6回連続の蒸気発生器細管損傷事故の安易な幕引きは許されない 細管損傷のスケール原因説は根拠薄弱

高浜原発4号の10月下旬の運転再開反対 高浜3・4号のSG取替え、40年超え寿命延長反対

2022.10.2 美浜の会

図1 6回目の事故における12箇所の減肉箇所の1つ（「報告書」、2022.8.23関電報道発表より）

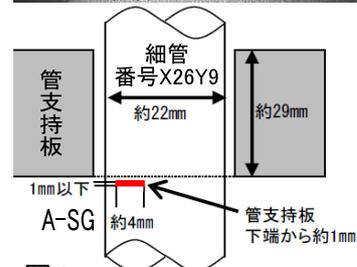
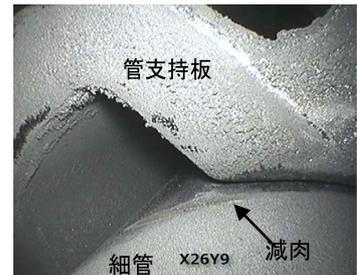
今回の事故でも、減肉12箇所中10箇所は原因物質らしきものも見つかっていない。摩耗減肉

が原因と言うのであれば、全ての箇所の原因物質を特定すべきである。

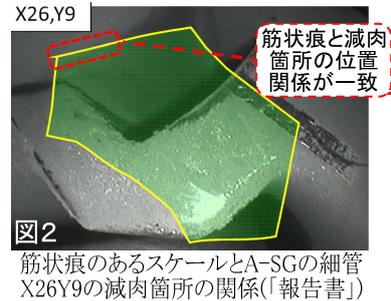
見つかった筋状痕のある2個のスケールも、原因物質かどうかの調査が不十分だ。

関電が原因物質であるとする根拠は次の4つである。①その2個に筋状痕があること。②そこに細管の成分であるCrとNiが付着していること。③強い層が主体であること。④スケールの形状と筋状痕の位置が減肉箇所の位置と一致すること(図2)。

しかし、これらスケールが細管を減肉させるほど堅かったのかを確認するための摩耗試験をしていない。

6回目の事故の調査で行ったスケールと細管の摩耗試験の結果(「報告書」より)

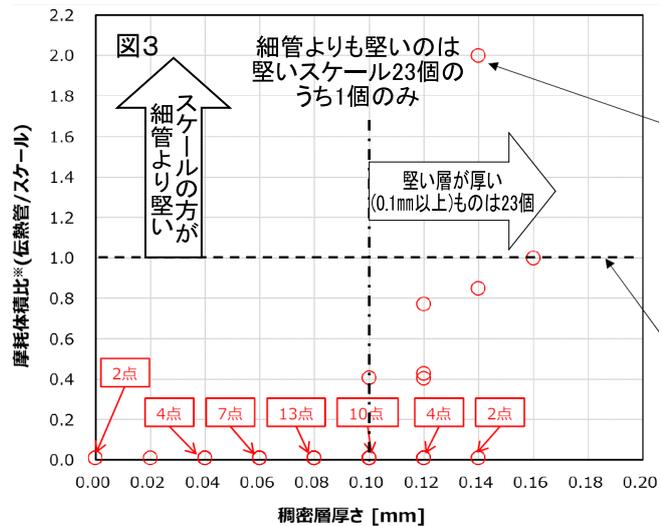
たとえ堅くても、細管を減肉させるほど強いものは非常に少ない。5、6回目の事故の調査の際、関電はそれぞれSGから回収した50個のスケールを使って、細管との摩耗試験を行っている。50個のうち、それぞれ25、23個は、強い層の厚い(0.1mm以上)ものを使用している。それでも、細管の方がスケールより減肉量が大きくなったのはそれぞれ1個のみだった(図3)。従って、今回見つかった筋状痕のある2個のスケールが原因物質であるという根拠は薄い。スケールは非常に脆(もろ)いことがむしろ実証された。

図4（「報告書」より） 減肉試験で取得した減肉形状（A-SG：X26，Y9）

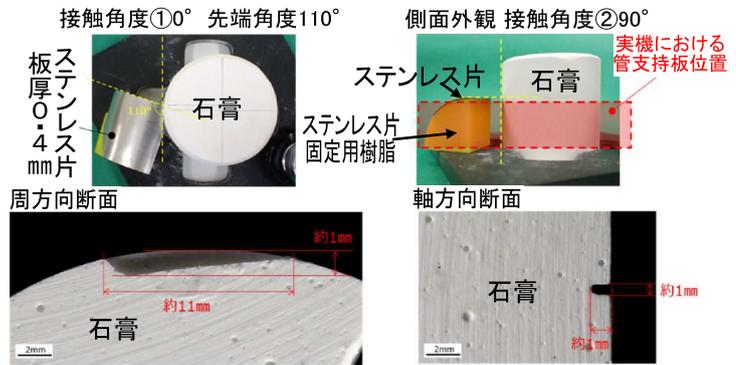
ところが関電は、スケール、細管の代わりにそれぞれステンレス片、石膏を用いて減肉試験を行った（図4）。スケールにより細管が減肉する場合、細管と同時にスケール自身も摩耗する。ところが、ステンレスと石膏では、石膏が一方向的に摩耗するため、スケール自身の摩耗が考慮されない試験になってしまう。このような試験に意味はない。関電自身が「スケールは微細な粒子で構成されるため、伝熱管との摺動で、自身が磨滅」「伝熱管と接触しなくなるまで自身の磨滅が進むと、その時点で伝熱管の摩耗減肉の進展は停止」（「報告書」180頁）と書いている。関電は、石膏を用いたのは「減肉の発生・・・を容易にするため」（「報告書」16頁）としているが、時間がかかっても実物同士で試験する必要がある。

また、細管に生じている減肉形状については、渦流探傷検査（ECT）で検出した信号を見ているだけで、細管を抜管して調べていない。以前（1996年）には健全性確認のため、細管の抜管調査を行い、スケール付着状態を確認している。これだけ連続して事故が起きているにもかかわらず、1本も抜管調査しないのはあまりにも手抜きだ。
